Informe Consolidado de Solicitud de Aclaraciones, Rectificaciones y/o Ampliaciones a la Declaración de Impacto Ambiental del Proyecto "Proyecto Inmobiliario Condominios Santa Gema"

Nombre del Titular : BELLOS HORIZONTES SPA
Nombre del Representante Legal : Felipe Andrés Gutiérrez Silva
Dirección : AV. PRESIDENTE RIESCO P/6 5561 LAS CONDES

El presente Informe Consolidado de Solicitud de Aclaraciones, Rectificaciones o Ampliaciones a la Declaración de Impacto Ambiental del proyecto "Proyecto Inmobiliario Condominios Santa Gema", contiene las observaciones generadas en virtud de la revisión de la Adenda.

Figura 2: Profundidad de subterráneos y Napa Freática

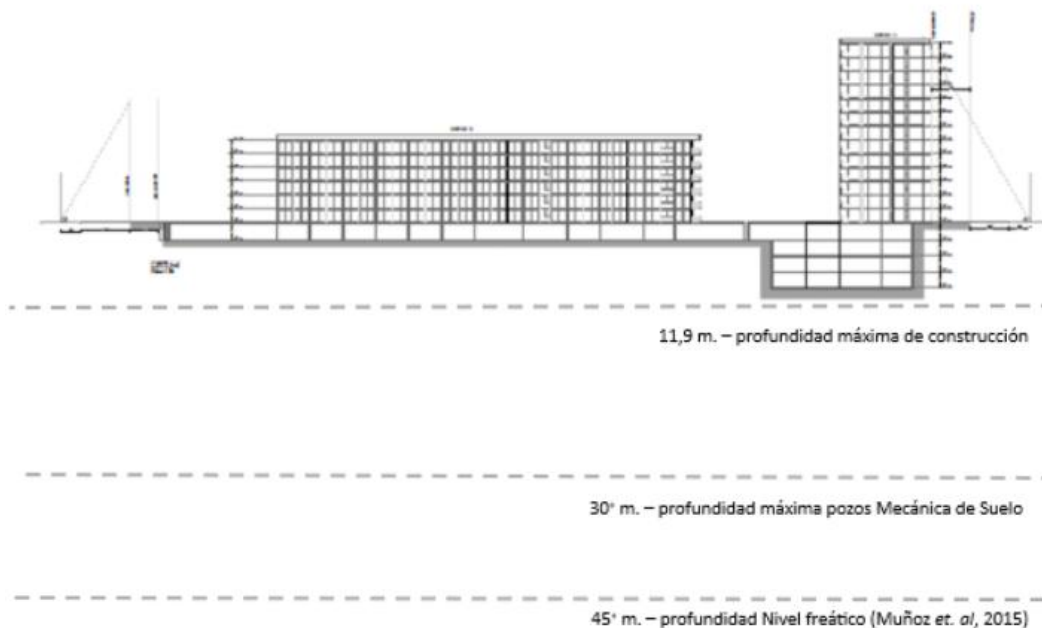
- 1.9. En relación con la observación anterior y considerando la Figura que se muestra a continuación dada la disposición del Proyecto, se observa que podría existir interferencia con las obras de Metro (Línea 8) sobre todo con la disposición de estacionamientos subterráneos del Proyecto. se solicita aclarar por parte del Titular si existe una dependencia o condicionamiento del Proyecto.

Figura 4: Plano IMIV

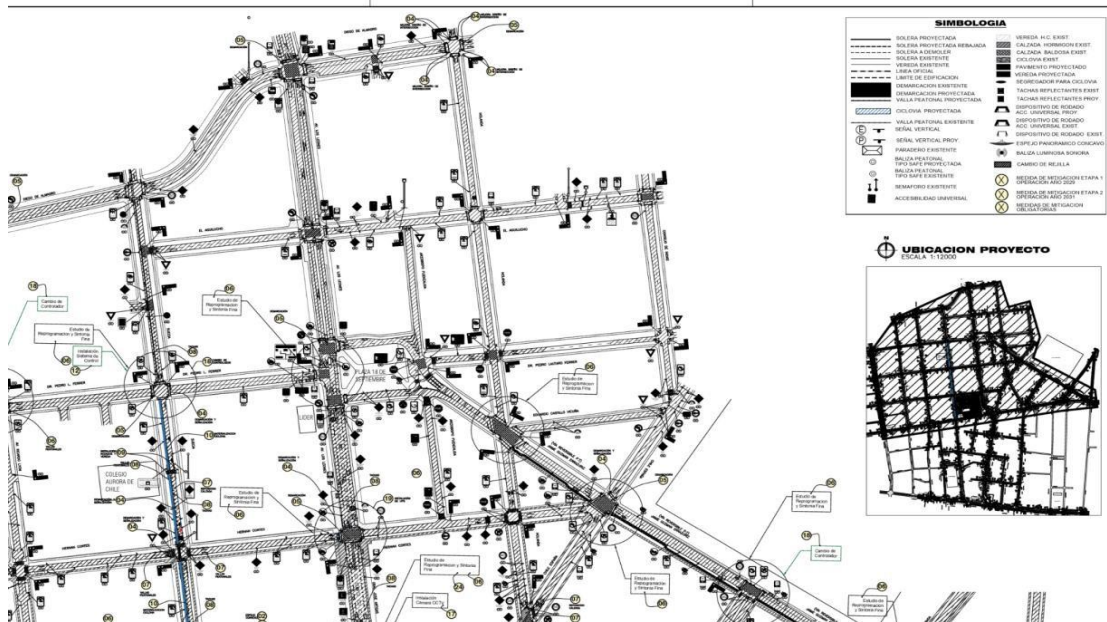
- 1.19. Se solicita que el punto A-5.3.2 de la DIA se aborde para efectos de la evaluación como “Obras Viales” que requiere el Proyecto. (Independiente de la procedencia de estas de un IMIV), además se solicita acompañar en cada uno de los puntos que se señalan un esquema que dé cuenta de donde se implementarían dichas obras.
- 1.20. Se solicita al Titular mejorar la gráfica de los planos (considerar la claridad escala adecuada y visibilidad para todos los planos del Proyecto que se presenten en la Adenda), ya que no permite su correcta visualización, especialmente Planos de Arquitectura y Plano de IMIV.

Figura 1: Año 2025

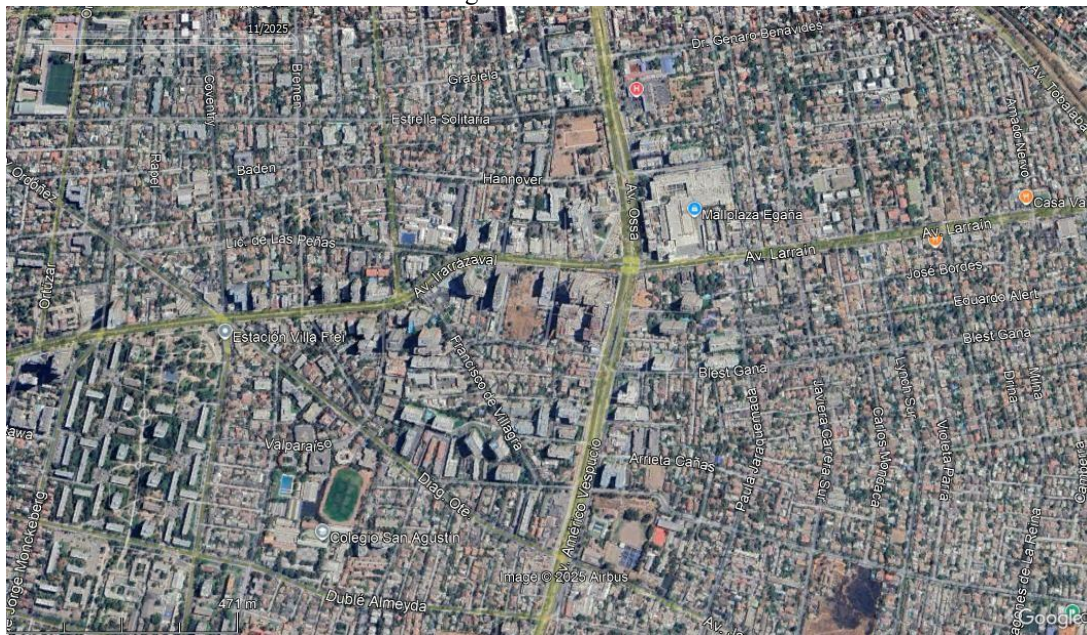
- 4.11. En relación a lo presentado en el punto 6.1 “Partición Modal del Área de Influencia” del Estudio del sistema de Movilidad Local de la DIA (Anexo 4.5 de la DIA), se solicita realizar el análisis con zonas de la EOD (Encuesta Origen Destino) que al momento de aplicar la encuesta ya contaban con una densificación en altura considerable para así comparar un escenario más representativo de la movilidad a esperar en el área de influencia de los Sistemas de Vida y Costumbres de los Grupos Humanos en análisis, considerando además, que en el punto 6.2 del estudio mencionado, se indica que existen más de 60 proyectos “No operativos” en el dicha área. Cabe precisar también, que, la comparación realizada considera las zonas 426 y 440 que al momento de aplicar la encuesta esta área no presentaba la densificación que actualmente es visible, se adjunta imagen
